## Pripomienky k návrhu cyklotrasy v Trenčíne

Autor: Cyklokoalícia, [info@cyklokoalicia.sk](mailto:info@cyklokoalicia.sk), Dátum: 12.1.2016

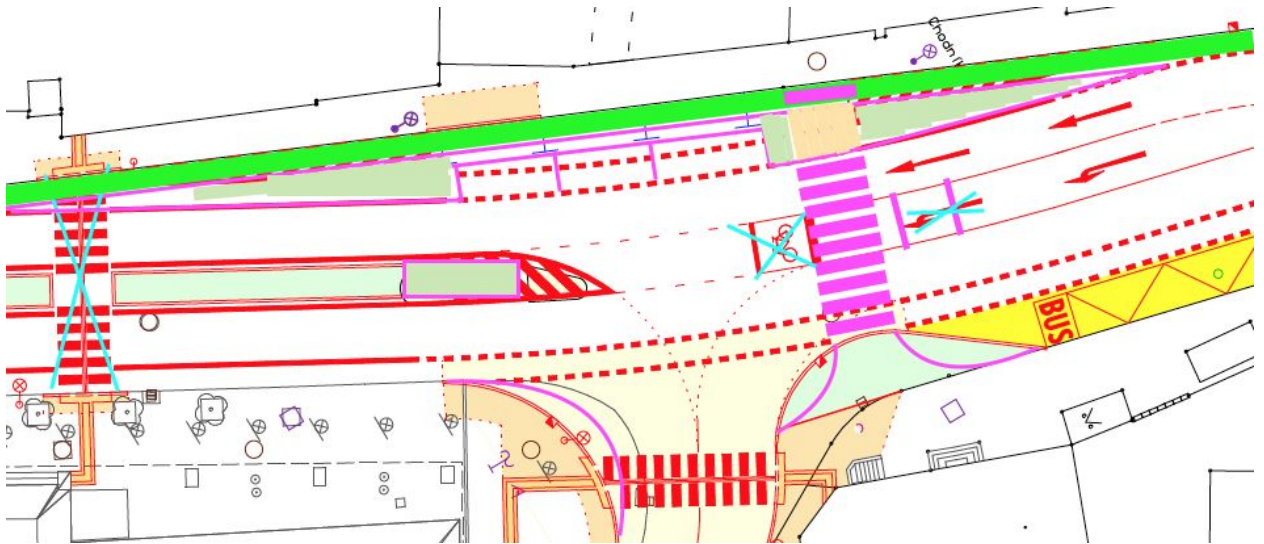
- Trasa by sa pred priechodom pre chodcov rozdeľovala na priamy smer (šírky 1,5 m) a na ľavé odbočenie do nového obojsmerného priechodu pre cyklistov (šírky 3 m). Bol by to základ (jedno rameno) pre budúce plnohodnotné vybudovanie kruhového objazdu priateľského pre cyklistov (obrázok nižšie).

- V priestore priechodu pre chodcov by vznikol ostrovček pre chodcov medzi jazdným pruhom a cyklotrasou. Chodci by z chodníka prechádzali cez cyklotrasu dostali sa na ostrovček a až následne cez priechod pre chodcov na druhú stranu vozovky
- Cyklopruh navrhujeme za priechodom pre chodcov viesť poza parkovacie boxy ako chránený cyklopruh s bočným odstupom od parkovacieho boxu aspoň 0,5 m (viď TP 7/2015 pre viac info), cyklopruh vyústiť do vozovky za posledným boxom vymenený s V13 (t.j. cyklopruh chrániť od jazdného pruhu šrafovaním V13)

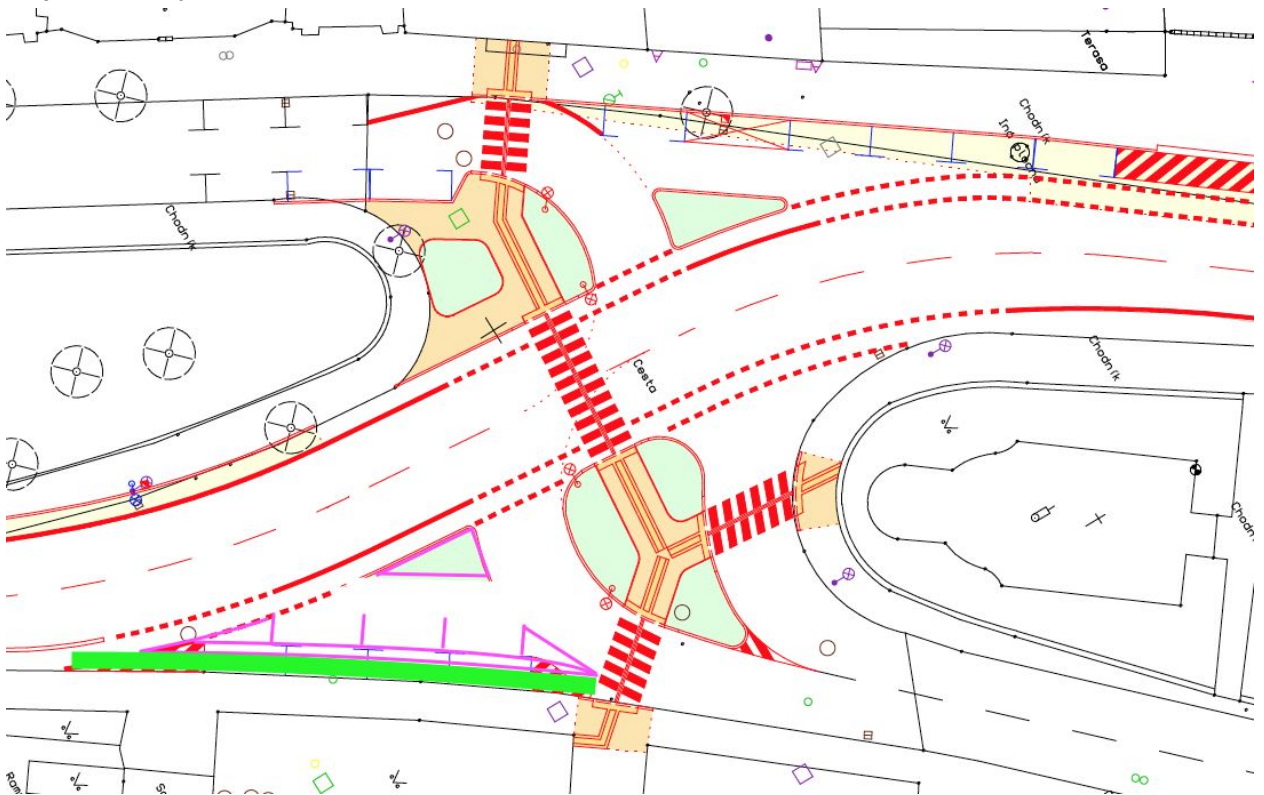
- Pred priechodom pre chodcov (medzi pizzeriou a Allianzom) navrhujeme na vodorovnú čiaru oddelujúcu cyklopruh a jazdný pruh umiestniť fyzické oddelenie pruhov (napr. klemfix, žltý vodiaci pás)
- Hneď za priechodom pre chodcov naznačiť koridor pre cyklistov (V8c - tiež piktokoridor) vychádzajúci z cyklopruhu do ľavého odbočovacieho pruhu, naznačujúc ideálnu stopu cyklistu pri preradení sa (za priechodom pre chodcov preto, že vozidlá sú opatrnejšie kvôli chodcom, dávajú prednosť chodcom, prípadne sa pohybujú pomalšie)
- Priechod pre chodcov v križovatke ulíc Legionárska x K dolnej stanici posunúť bližšie ku križovatke (k lampe)

- Stredový ostrovček navrhujeme rozšíriť na obe strany (menej V13, viac stredového ostrovčeku)

- V križovatke ulíc Legionárka x Jesenského navrhujeme zriadiť priechod pre chodcov (keďže ten pôvodný priechod medzi Jesenského a ul K dolej stanici sme navrhli odsunúť južne) od zastávky MHD, tžm pádom aj skrátit' ľavý odbočovací pruh do Jeseniovej

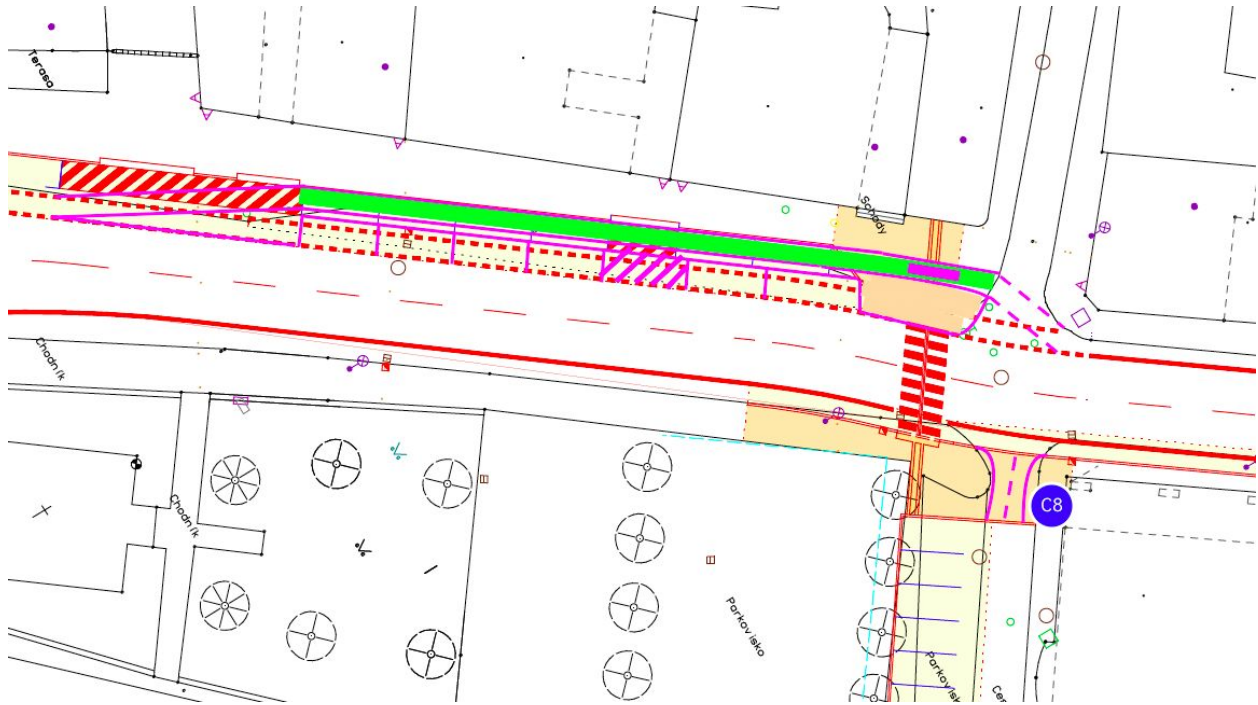
- V križovatke Nám. Sv. Anny vyznačiť cyklopruh pre odbočenie do Hviezdoslavovej až po priechod pre chodcov, parkovacie boxy posunúť až za cyklopruh (oddeliť min. 0,5 m, resp. podľa TP 7/2014), na Hviezdoslavovaj (za priechodom pre chodcov) naznačiť 3x symbol koridor pre cyklistov (V8c) pre zvýraznenie, že na tejto ulici sa pohybujú cyklisti. Trojuholníkový ostrovček so zeleňou zmenšiť.

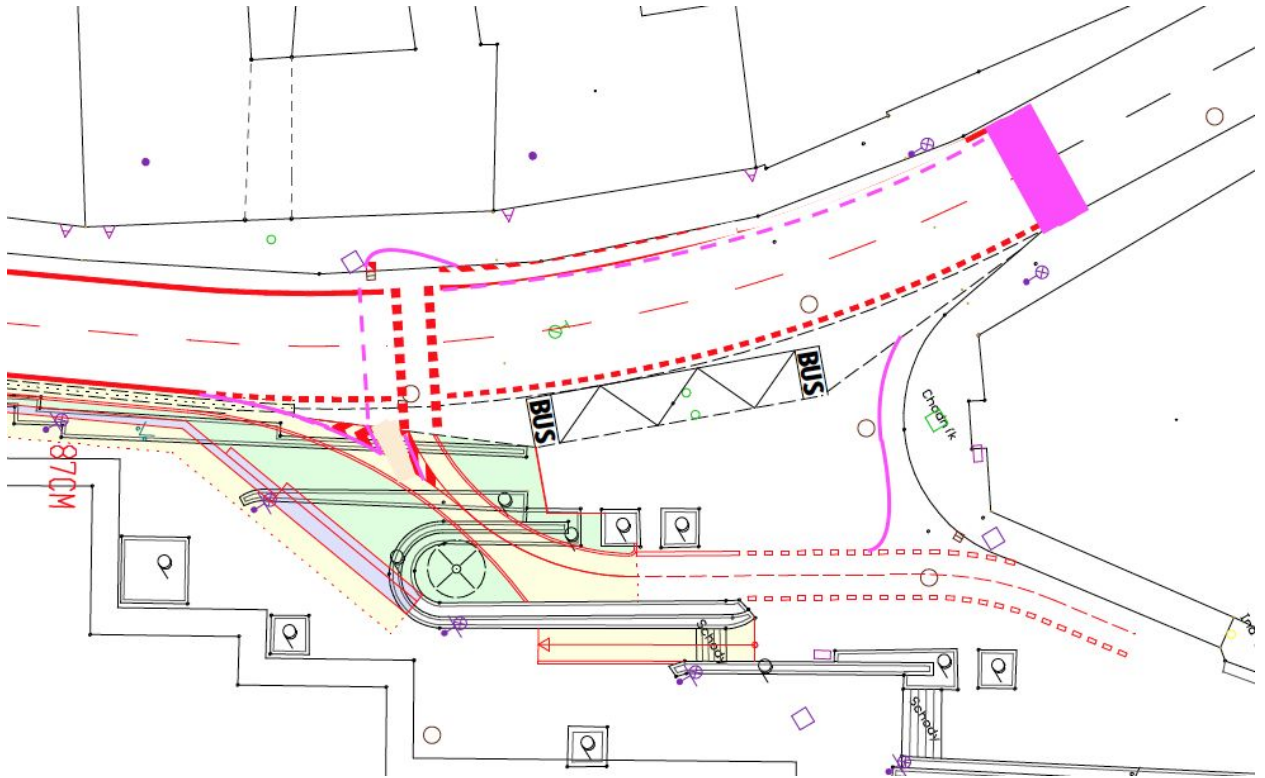
- V križovatke Horný Slanec sprístupniť plánovanú slepú uličku cyklom v oboch smeroch (ponechaním bezbarérového prejazdu) vyznačením cestičky pre cyklistov (C8) a osadením stĺpika v strede pre zabránenie jazdy autom

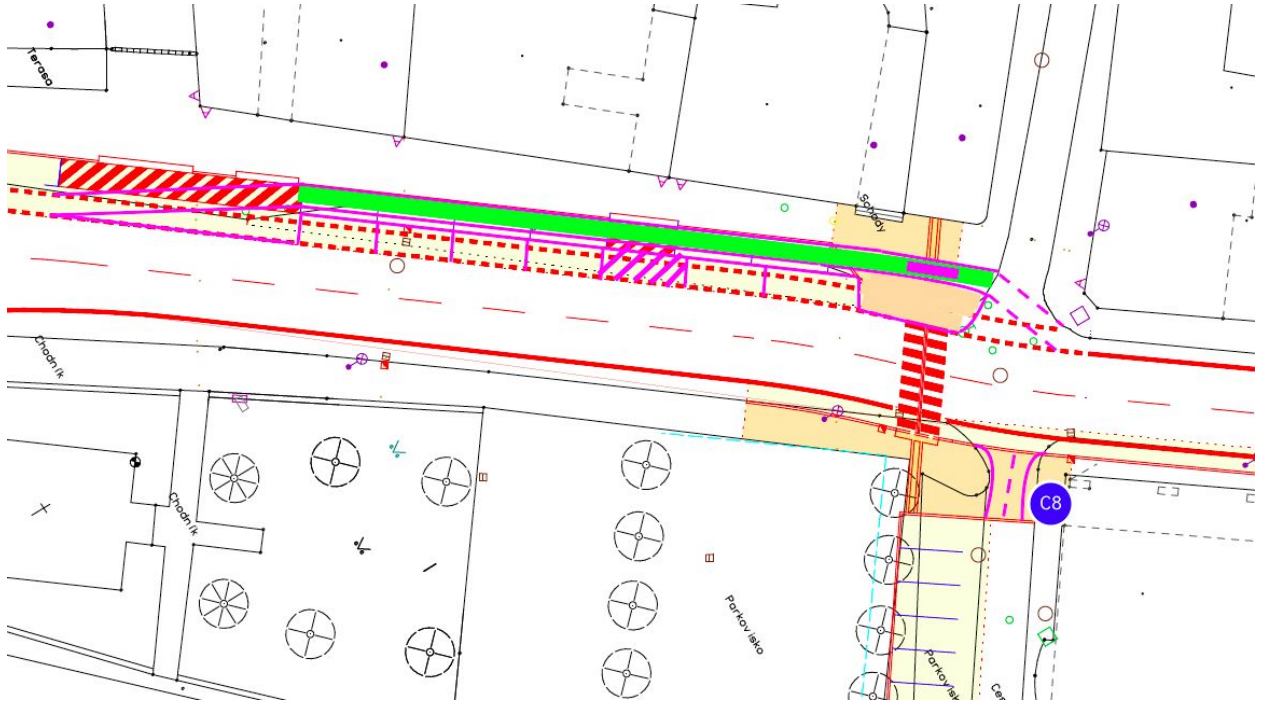
- Cyklistickú trasu začať na severnom konci (od J. Braneckého/Rozmarínovej) plynulým začiatkom cyklopruhu (umožniť cyklistom zo severu napojenie na cyklopruh).
- Rozšíriť priechod pre cyklistov na obojsmerný, tak aby sa dalo odbočiť od J. Braneckého/Rozmarínovej na Hviezdoslavovu (do pešej zóny), pritom vyhradiť priestor pre nepriame ľavé odbočenie (viac info: <http://cyklodoprava.cz/infrastruktura/prvky-infrastruktury/integrovana-infrastruktura/#nepri-me-leve-odboceni>)
- V smere od Hviezdoslavovej vyznačiť pruh pre cyklistov v smere na J. Braneckého/Rozmarínovú

- V križovatke Horný Slanec naviesť cyklistov do chráneného cyklopruhu poza zaparkované autá, parkovacie boxy oddeliť fyzicky (flemix, betónový obrubník)
